功能说明：

功能同V1101A-H，把V1101A 加热功能更换成马达功能。

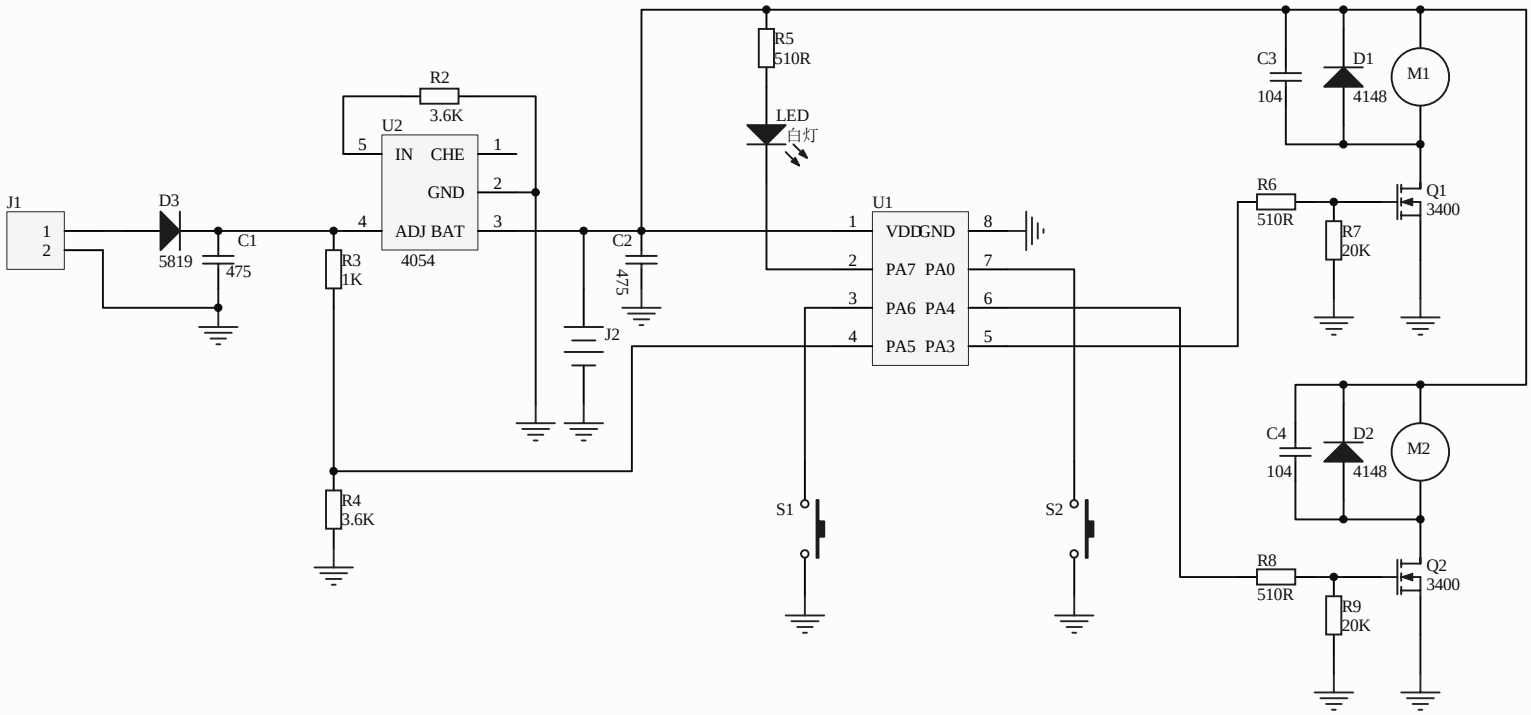
长按1.5秒S2开启M2马达，三种模式，点按切换，循环，长按1.5秒关闭M2马达

85%--92%--99% ----3KHz 频率，
